**Commissione tecnica per il parere su osservazioni, opposizioni e domande in concorrenza
ex art. 7 e 9 del R.D. 1775/1933 - DGR n. 694/2013 e n. 357/2014**

| Parere n. 39 |

OGGETTO: D.lgs. 387/2003. Impianti di produzione di energia da fonti rinnovabili. Impianti idroelettrici. *"Domande di concessione di derivazione d'acqua dal fiume Adige a mezzo di un impianto da realizzarsi nel tratto di fiume che costituisce confine fra le Province di Rovigo (loc. Rosta del Comune di Badia Polesine) e Verona (Comune di Terrazzo)" - Pratica Pos. n. G 519. Province di Rovigo e di Verona.*

Relazione istruttoria Lagarina Hydro S.r.l.

Fig. 3 - Studio sulle caratteristiche delle arginature del fiume Adige: a) zona di Terrazzo (VR)

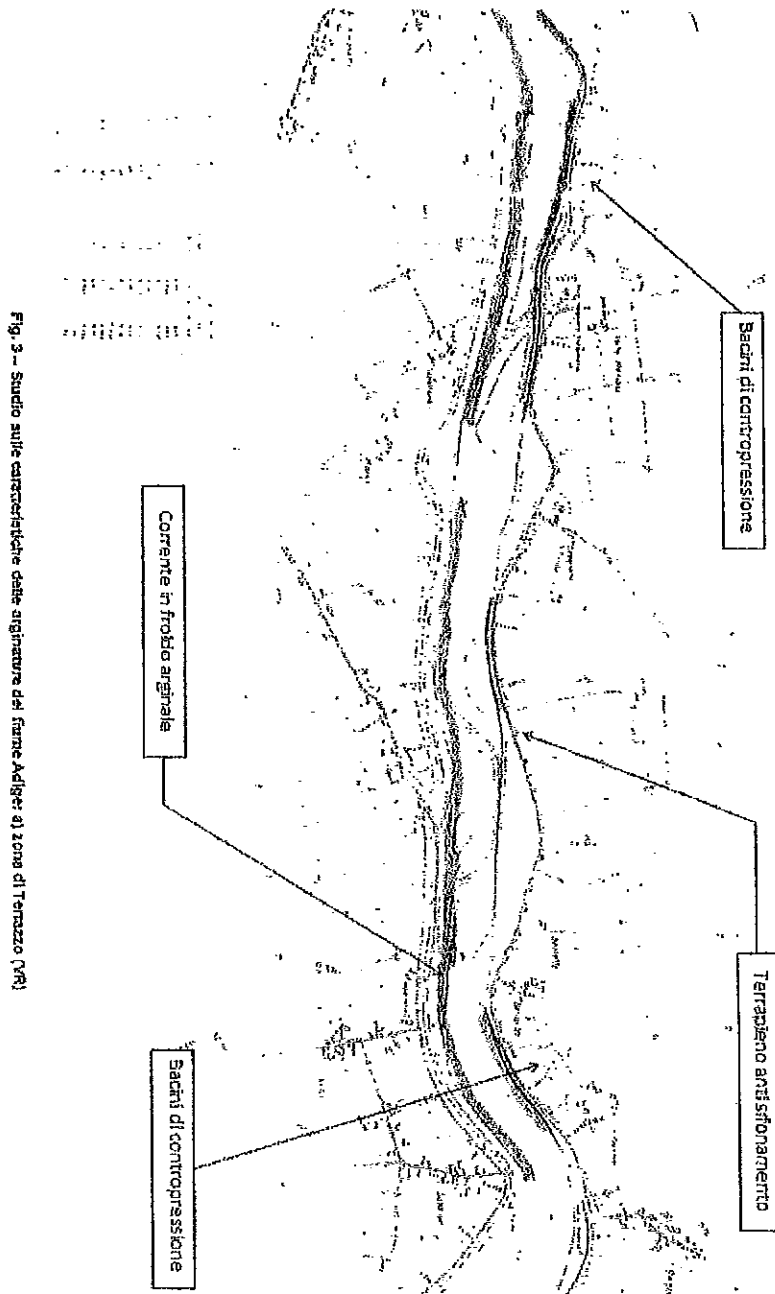
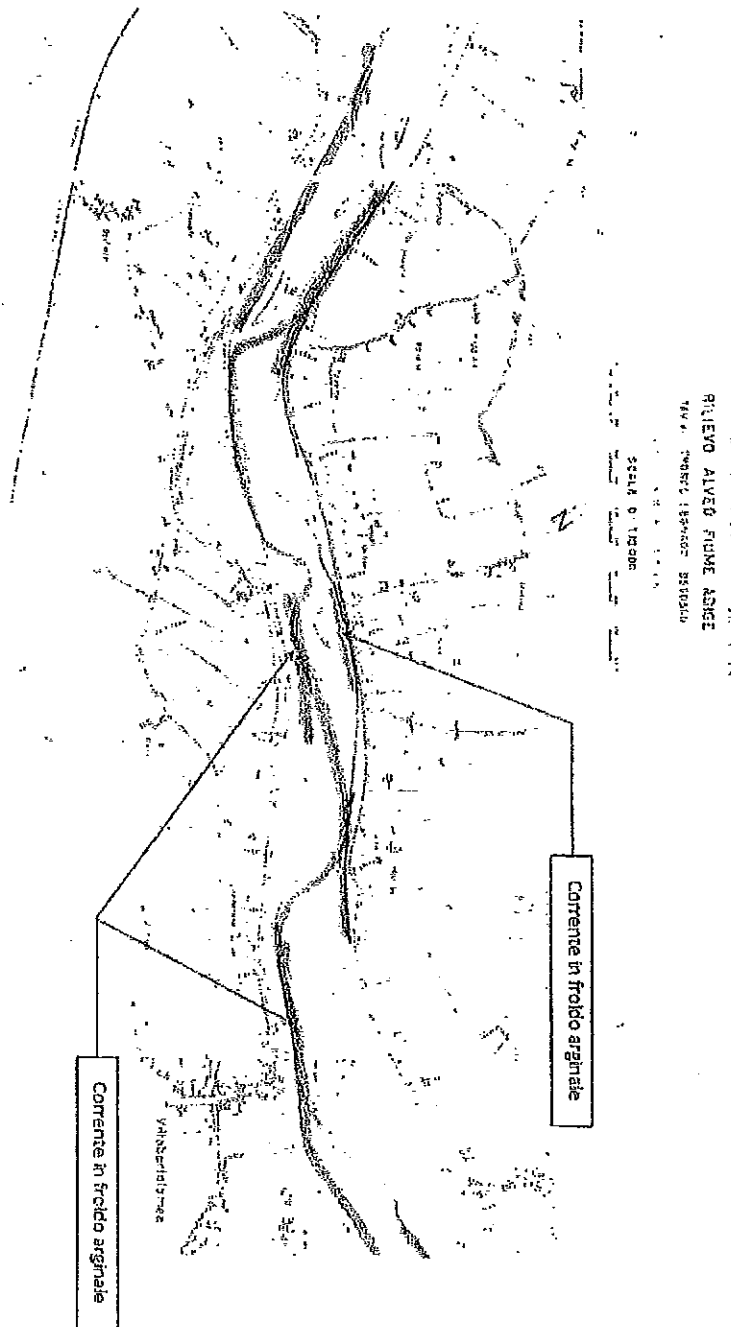
Autorità Di Bacino dell'Adige: lo studio pone nella giusta evidenza i diversi fenomeni di maggiore interesse riguardanti la tenuta idraulica delle arginature. Nella tratta subito a monte dello sbarramento proposto, come riportato nell'estratto planimetrico di cui alla fig. 8, sono stati individuati un paleoalveo attivo con zone di elevato ristagno d'acqua, paleoalvei sterili, più zone a ristagno di umidità e/o d'acqua e varie perdite localizzate. (fig. 7).
